Title		
ARIES Rev2		
Size	Document Number	Rev
B	LCD CONTROLLER	(RevCode)
Date:	Friday, October 29, 2010	Sheet 3 of 3

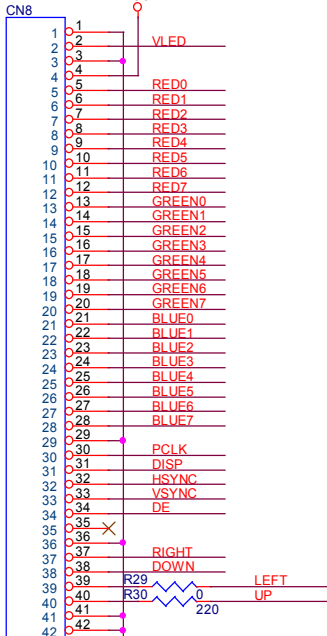
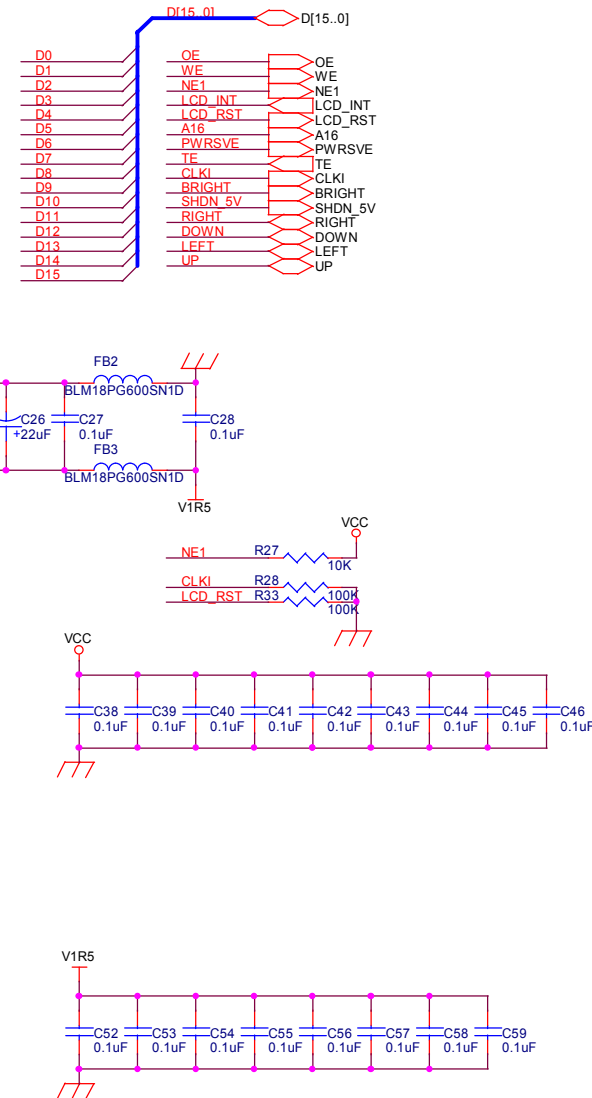
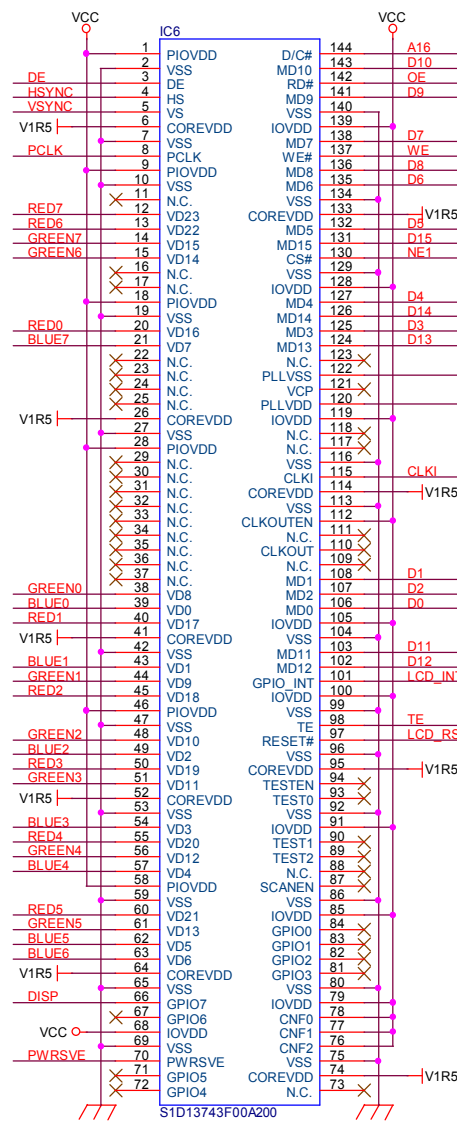
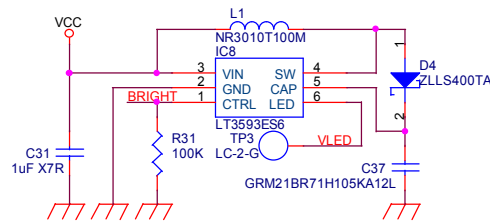
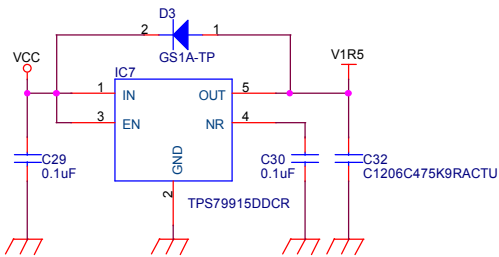
Y軸のMINの抵抗値が100Ωであることから、これはマイコンの駆動能力を超える。適切な直列抵抗を入れる必要がある。なおX軸の最低は600Ωとなっている。
